审图常见问题解析

一月一答

主办单位 北京市规划和自然资源委员会

2026年7月 总第36期

图1 改造前的原始平面图

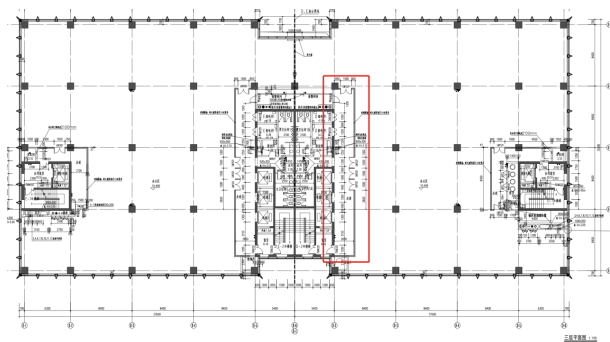
某建筑高度55.9m的既有一类高层办公建筑,装修改造设计前的原始图见图1,装修改造设计后的装修图见图2。本次装修改造设计拆除了普通电梯厅的围合墙体(即疏散走道隔墙),改变了疏散走道的长度面积、围合措施和排烟方式等,导致存在不符合《建筑防火通用规范》GB 55037-

2022第6.5.1条“建筑内部装修不应擅自改变防火分区防火分隔、防烟分区及其分隔、不应减少或影响消防设施或器材的使用功能和正常操作”的问题。

类似项目存在的常见争议如下,一、非消防电梯的电梯厅能否不设置任何防火分隔措施,直接开设在高层建筑的开敞办公区内?二、多层建筑内的开敞办公区能否直接开向敞开楼梯间安全出口?三、既有建筑局部改造装修设计报审图,修改部分楼层疏散走道的排烟方式算不算擅自改造?

置和划分防火分区的基本原则。建筑的平面布置和防火分区划分均要求应便于建筑发生火灾时的人员疏散,有利于减小火灾危害、控制火势和烟气蔓延。《建筑防火通用规范》第4.1.2条第2款规定,建筑内竖向按自然楼层划分防火分区时,除允许设置敞开楼梯间的建筑外,防火分区的建筑面积应按上、下楼层中在火灾时未封闭的开口所连通区域的建筑面积之和计算。《建筑设计防火规范》第5.5.14条条文说明明确“建筑内的客货电梯一般不具备防烟、防火、防水性能,电梯井在火灾时可能会成为加速火势蔓延扩大的通道”。高层建筑办公场所的可燃物火灾负荷较大,未设在疏散走道内的非消防电梯井,连通了上下层数十个防火分区的开敞办公区,仅有一道电梯层门分隔,电梯层门的防火防烟性能差,仅有不低于2.0h的耐火完整性要求,不具备防火门的隔热性、烟密闭、火灾时自动关闭等性能,不能满足防火分区保护时限的目标性能要求。高层建筑的电梯井筒拔烟效果更明显,设在高层建筑开敞办公区内、未设置疏散走道隔墙分隔且未采用其他防止火灾蔓延措施的电梯井层门,属于火灾时未封闭的开口。因此,高层建筑的非消防电梯厅应设置在公共走道内,并按《建筑设计防火规范》第5.1.2条规定采用耐火极限不低于1.0h走道隔墙与有可燃物的开敞办公区进行分隔,以减小火灾和烟气对其他楼层的影响。除250m以上高层建筑等规范另有规定外,该耐火极限不低于1.0h的疏散走道隔墙上,可以开设非防火门的房间疏散门。对于确需在疏散走道隔墙上开设无门洞口的多层办公建筑,宜按《建筑设计防火规范》第5.5.14条规定采取相应的防

案例所述高层建筑项目的非消防电梯厅与开敞办公区之间,依规采用耐火极限不低于1.0h走道隔墙及房间疏散门进行分隔。

图1 转换钢桁架立面布置图

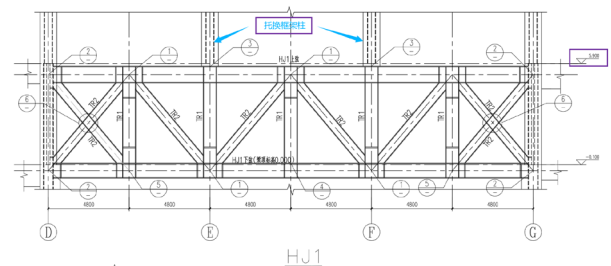
某工业建筑采用钢筋混凝土框架-抗震墙结构，地下2层，地上5层，房屋高度22.8m。抗震设防类别为标准设防类，地上耐火等级一级。首层顶局部设有转换钢桁架，用于托换上层框架柱。设计文件中注明转换钢桁架耐火极限为2.00h，小于托换框架柱耐火极限3.00h，不满足《钢结构通用规范》GB 55006-2021第6.3.3条要求。转换钢桁架立面布置图见图1，防火设计信息截图见图2。

本工程为多层厂房，其耐火等级为一级，根据《建筑设计防火规范》第3.2.1条规定，对应框架柱耐火极限应为3.00h。本工程首层顶局部托柱转换钢桁架的耐火极限为2.00h，小于被托换框架柱的耐火极限。火灾发生时，不能保证框架柱耐火极限要求，存在失去承载能力发生垮塌风险，不满足《钢结构通用规范》第6.3.3条规定的钢结构应根据设计耐火极限采取相应防火保护措施的要求。

设计修改钢桁架耐火极限为3.00h，满足不低于被托换构件的耐火极限要求。

图1 首层给排水平面图

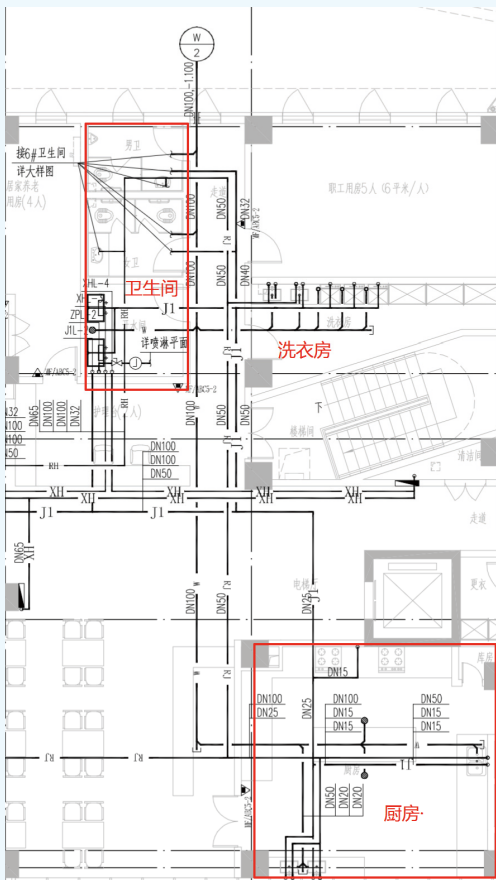
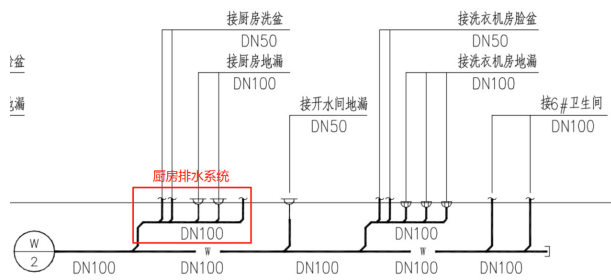
本项目为托老所建筑，首层设置餐厅及厨房。首层厨房及卫生间、洗衣房等共用排水系统，且厨房排水也未设置隔油设施，详见图1、图2。

本项目职工食堂、营业餐厅的厨房食用油脂的污水排入下水道时，随着水温下降，污水挟带的油脂颗粒便开始凝固，并附着在管壁上，逐渐缩小管道断面，最后完全堵塞管道。因此，其排水应单独设置排水系统排至隔油设施处理。

职工食堂、营业餐厅的厨房排水单独设置排水系统排至隔油设施处理后，再排至室外污水系统。

图1 地下一层通风空调平面图(局部)

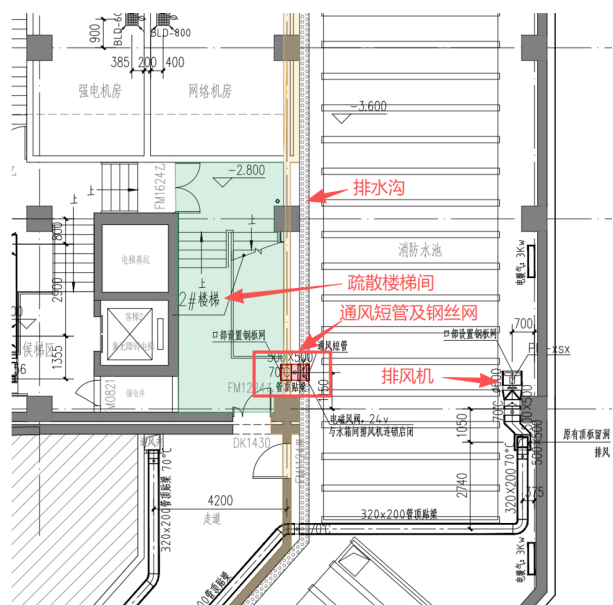
某多层公共建筑装修改造工程,总建筑面积约7000m²,地上建筑高度19.1m,地下建筑高度3.6m;地下1层,地上6层。地下一层主要功能为生活超市、消防控制室、消防泵房、设备用房。地上主要功能为商铺、办公。地下一层消防水泵房设有机械排风系统,补风管道及其风口设置在水泵房与疏散楼梯间之间的隔墙处,不符合《建筑防火通用规范》GB 55037-2022第7.1.8条第5款规定,见图1。

疏散楼梯间是建筑内人员疏散和消防救援的主要竖向通道,应防止火灾通过楼梯间蔓延。因此,在疏散楼梯间及其前室的围护结构上,除必须设置的开口,如疏散门、自然通风的外窗、机械加压送风口外,不应设置其他门、窗等开口。

修改消防泵房补风口位置,取消设置在楼梯间隔墙处的通风管道及风口。

图1 应急照明箱系统图

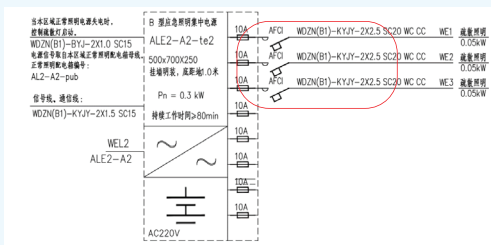
本项目比赛大厅净高度为 15.25m ，应急照明采用B型灯，其应急照明箱内应急照明回路接入AFCI（电弧故障断路器），图1所示。

在火灾等紧急情况下，为了保障消防应急照明发挥应有的消防功能，接入消防应急照明系统以外的开关装置、电源插座及其他负载，会导致消防应急照明不能正常工作。因此，本项目比赛大厅B型应急灯配电回路接入系统以外的电弧故障保护器，电弧故障时作用于断开疏散照明回路，不能保障消防应急照明系统发挥其应有的消防功能，违反了《建筑电气与智能化通用规范》第4.5.6条和《消防应急照明和疏散指示系统技术标准》第3.3.2条的规定。

应急照明在建筑中的作用非常重要，尤其是人员密集场所，应急照明系统能够在发生火灾等紧急情况下，在人员的疏散方面发挥着重要作用。电气专业设计应急照明系统时，应严格按照相关规范《建筑电气与智能化通用规范》和《消防应急照明和疏散指示系统技术标准》进行设计。

图1 人防分区图

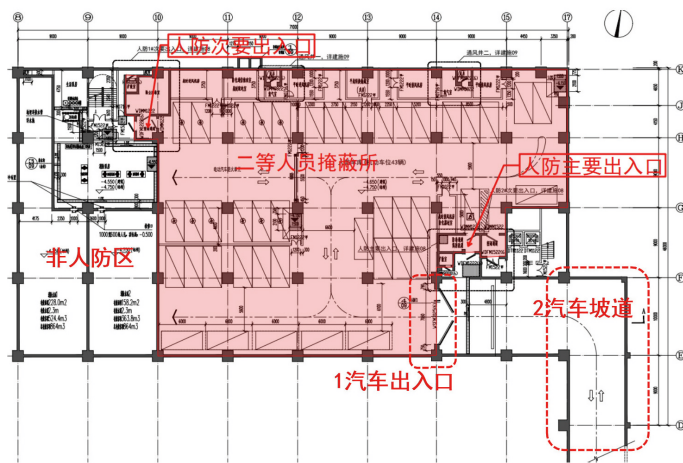
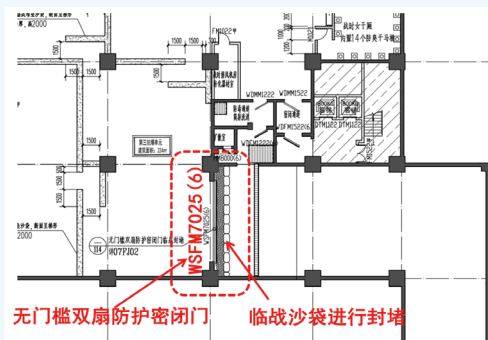
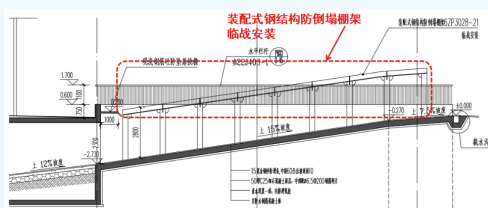
问题1: 在汽车平时通往室外的出入口处(即人防防护区与非人防区之间),设计仅设置了一道防护密闭门,并说明在临战时采用沙袋进行封堵(见图2),不符合《平战结合人民防空工程设计规范》DB11/ 994-2021第3.8.11条第1款的规定。

问题2: 人防主要出入口采用临战安装的装配式钢结构防倒塌棚架,且防倒塌棚架顶板未按水平设置(见图3),不符合《平战结合人民防空工程设计规范》第3.3.4条第4款的规定。

问题1: 防护区与非防护区连通口封堵做法不当。《平战结合人民防空工程设计规范》第3.8.11条明确禁止对平时出入口采用“预制构件”封堵。本案例中计划采用的“沙袋封堵”属于临时性、非结构性措施,根据北京市长期以来的严格管理实践,该条在实际审查和执行中按“不应”进行要求。其原因如下:北京市作为首都战略地位特殊,且城市规模超大,临战时的平战转换工作量不能过大,应符合“转换措施的工作量越小越好”的原则。其次,预制构件封堵可靠性极低,在规定时限内完成这一系列安装过程存在巨大的不确定性,稍有不慎,战时的防护将无法落实,导致人防工程丧失防护功能。因此,该连通口必须按照《平战结合人民防空工程设计规范》第3.8.13条要求,设置一道防护密闭门和一道密闭门。

问题2: 主要出入口采用临战安装的钢结构棚架。平战两用的出入口不得预留平战转换内容,《平战结合人民防空工程设计规范》第3.3.4条要求主要出入口必须设置防倒塌棚架,且棚架顶板应水平设置、地上部分与主体结构脱开。本工程的主要问题体现在两方面:

问题1: 拆除原沙袋封堵方案,在防护区与非防护区连通口处,设置一樘防护密闭门和一樘密闭门,形成永久性密闭通道,满足战时防护与密闭要求(见图4)。

问题2: 取消临战安装的装配式钢结构棚架,改为现浇钢筋混凝土结构。棚架顶板水平设置,地上部分与地面建筑结构脱开,并确保与主体结构同时施工到位(见图5)。

图1 高等学校总平面（局部）

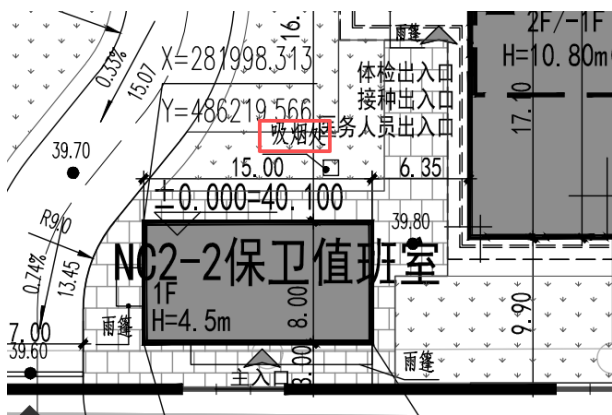
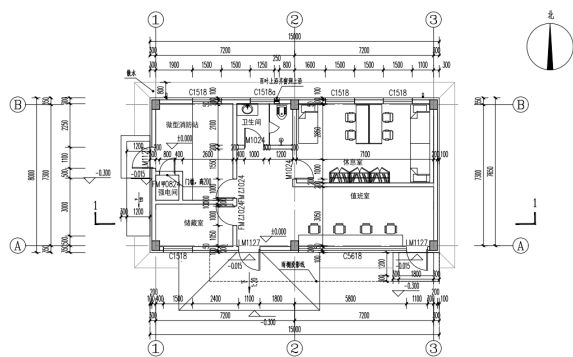
案例为某新建高等学校，室外吸烟区与保卫值班班室外窗距离不足8m，不满足《绿色建筑评价标准》GB/T 50378-2019（2024年版）第8.2.4-1条要求，见图1、图2所示。

依据《绿色建筑评价标准》第5.1.1条的规定，建筑室内和建筑主出入口处应禁止吸烟，同时需要设置专门的室外吸烟区，有效地引导有吸烟习惯的人群，走出室内，在规定的合理范围内吸烟，做到“疏堵结合”。本项目虽按要求配置室外专用吸烟区，但吸烟区距保卫值班室可开启外窗不足8m，不符合《绿色建筑评价标准》第8.2.4条第1款规定，不满足得分要求。

修改室外吸烟区位置，使其距离人员密集区、所有建筑出入口、新风进气口、可开启外窗、雨篷等半开敞空间，以及儿童和老年人活动场地的距离不少于8m（直线距离），且布置在建筑主出入口的主导风的下风向，该条可得分。

图1 地基处理设计剖面图（部分）

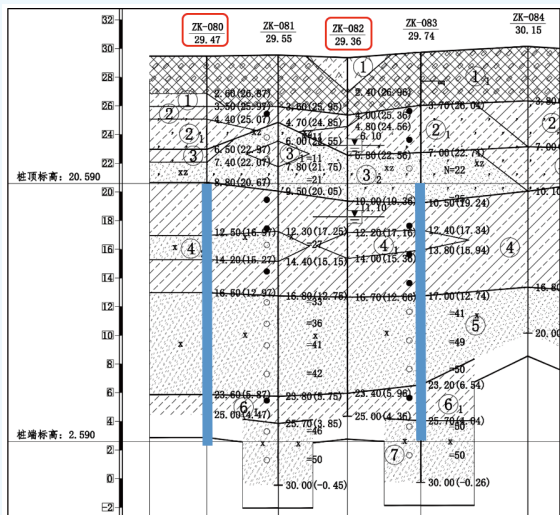
某拟建住宅区包括8栋住宅楼，地上10~13层，地下1层。天然地基承载力及变形不能满足设计要求，选用水泥粉煤灰碎石桩复合地基处理方案，设计桩径400mm，有效桩长18.0m，桩间距1.60m×1.60m~1.75m×1.85m，选用第⑦层细砂层为桩端持力层，设计剖面图见图1。由图可知，部分勘探孔深度（如ZK-080、ZK-082）未达桩端持力层，岩土工程勘察成果资料不能满足地基处理方案设计要求。

地基处理方案的选择应依据岩土工程勘察成果资料进行，本项目地基处理方案的设计桩长已超出场地部分勘探孔的实际孔深，勘探孔深度未达设计选定的桩端持力层，无法保证复合地基增强体进入稳定分布的持力层及进入持力层的深度，不能满足设计要求。

设计时应根据勘察资料，结合拟建场地条件，选择和确定地基处理设计方案及相关设计参数。针对本项目，可采取调整桩间距增大置换率或改变设计桩径等方法，减小所需设计桩长，保证桩端持力层在勘察资料可控范围内。若调整设计后桩端仍然超过勘探孔深度，则应向业主单位、勘察单位提出补充勘察资料的要求，保证地基处理设计工作依据充分、合理合规。

图2 墙体钢拉杆加固图

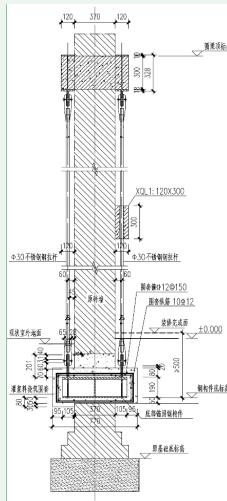
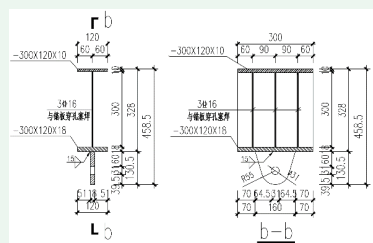
本项目砖墙砂浆强度较低，不满足抗剪承载力要求，采用预应力不锈钢拉杆加固，在墙体两侧对称设置钢拉杆，对墙体施加一定的竖向预压力，提高砌体墙抗剪承载力、抗裂性能、抗震延性和耗能能力。

采用预应力钢拉杆加固砖墙，与本项目的实际材料性能相符，通过适度增加墙体竖向压力，在满足既有墙体受压承载能力的前提下，能显著提高墙体抗剪承载力及延性。

图1 地下车库消防平面图(局部)

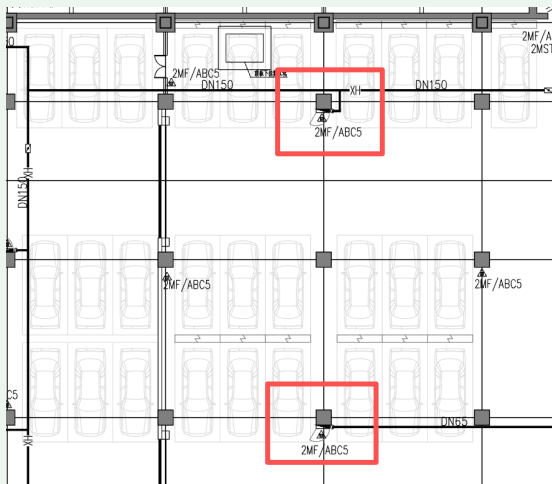
不能妨碍停车和行车。图中消火栓不仅按实际尺寸表示了消火栓箱及立管,还清晰表达了消火栓箱门开启角度120°。消火栓布置既方便取用,又不影响车位。

《消防给水及消火栓系统技术规范》GB 50974-2014第7.4.7条第3款明确规定,汽车库内消火栓的设置不应影响汽车的通行和车位的设置,并确保消火栓的开启。《消防给水及消火栓系统技术规范》第12.3.10条第4款要求消火栓箱门的开启角度不应小于120°。这就要求车位正常使用时车辆停放在车位线内,不能与关闭状态的消火栓箱体发生碰撞。同时紧急取用灭火时车辆停放后,消火栓箱门必须能完全打开至120°,不妨碍消防员连接水带、开启阀门。

图2 北区首层防排烟平面图(局部)

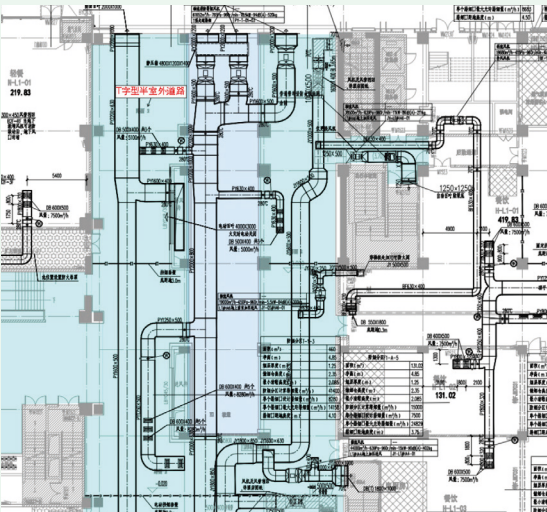
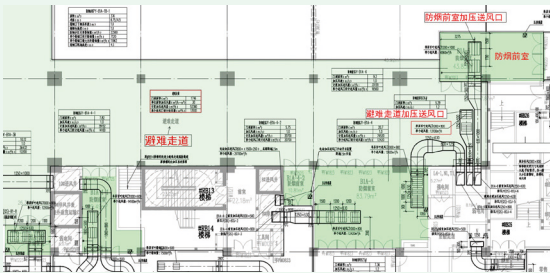
其中,北区商业和酒店首层区域,半室外道路贯穿其中,半室外道路的北侧和东西侧以及相邻下沉广场位置均与室外安全区域连通,顶部有盖;该半室外道路保持不变,由于其定性及规范规定不够明确,在消防安全性分析中,通过运用烟气模拟分析和人员疏散模拟分析等技术手段计算分析判定通道是否安全,提出相应的改造措施,并对性能化补偿措施进行模拟验证,以提升通道的消防安全性能;相应改造措施和施工图详见图1、图2。

南区商业地下一层通过疏散楼梯穿过首层公交场站疏散至设有消防车道的屋顶室外花园,地下一层至屋顶室外花园埋深超过10m;按照原规范,原设计未设置消防电梯,其中9个防火分区现状不具备条件满足现行规范设置消防电梯的要求;在执行难点分析中,提出通过在此区域设置避难走道,由避难走道西南角新增的消防电梯进行消防救援,避难走道及前室分别设置机械加压送风系统,相应改造措施和施工图详见图3、图4。

本项目消防评估报告中,调研记录严谨完备、有据可查,利用CFD烟气模拟分析等技术手段对难点问题判定研究,问题分析准确透彻,改造措施切实有效。在设计过程中,能够做到统筹兼顾,避免对非改造区域产生不利影响,充分利用原有设施,尽力提高改造区域和相关非改造区域的消防安全性能。本项目对城市更新既有建筑改造消防设计提供比较好的借鉴和思路,值得参考。

图1 空调机房接地平面图（局部）

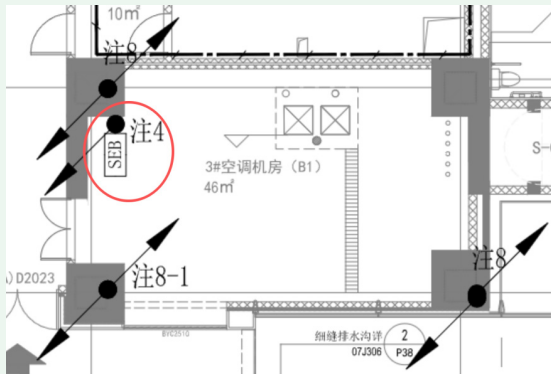
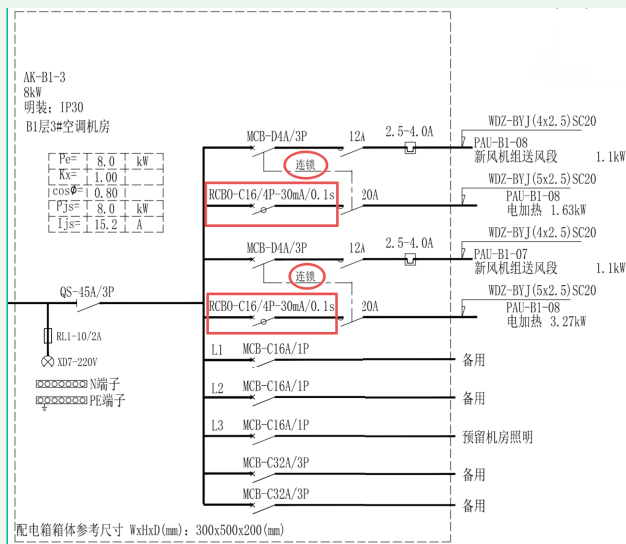
本项目除设计说明有上述相关规范要求外，接地平面图中空调机房设置等电位联结及接地，详见图1；空调机房配电箱系统图中空调系统的电加热器与送风机配电回路设置电气连锁，且空调系统的电加热器配电回路设置剩余电流保护措施，详见图2。

对空调系统的电加热器采取接地及剩余电流保护，可避免因漏电造成触电类的事故。空调系统中的电加热器与送风机连锁是一种保护控制，主要用于防止空气调节系统在不送风情况下电加热器仍持续工作引发火灾。设置无风断电、超温断电保护措施是一种强制停止电加热器工作的关键性保护措施，以提高系统运行的可靠性。

图2 梯段净高剖面示意图(案例1) 图3 梯段净高剖面示意图(案例2)

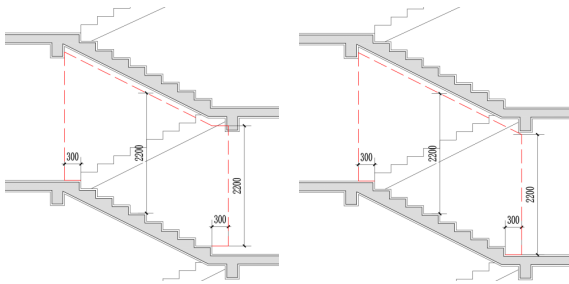
案例1: 最低一步0.30m范围内梯段净高从最低一步踏步的踏面起算,图示案例梯梁设置不满足规范要求,见图2。图示案例中最低一步踏步0.30m范围内有梯梁,应计算从最低一步踏步的踏面至梯梁底面,净高不小于2.20m。因此,图2不合规。

案例2: 最低一步0.30m范围内梯段净高从最低一步踏步前的平台起算,图示案例梯梁设置符合规范要求,见图3。

(踏面与踢面的交线)阳角处的标高作为净高的起算点,向上量至上方突出物装饰面下缘间的垂直高度。因此,准确的梯段净高控制线见图4。

图5 梯段及平台净高示意图

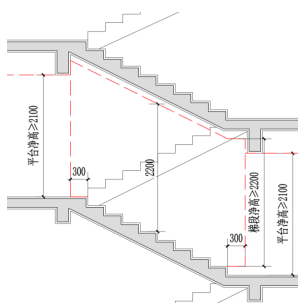
设计过程中还需特别注意的是:在公共楼梯设计中,除应符合《民用建筑通用规范》第5.3.7条的规定外,还应符合《建筑防火通用规范》GB 55037-2022第7.1.5条的规定(在疏散通道、疏散走道、疏散出口处,不应有任何影响人员疏散的物体,……。疏散通道、疏散走道、疏散出口的净高度均不应小于2.1m),对于用作疏散使用的楼梯,其平台处最低净高不应小于2.10m。见图5。
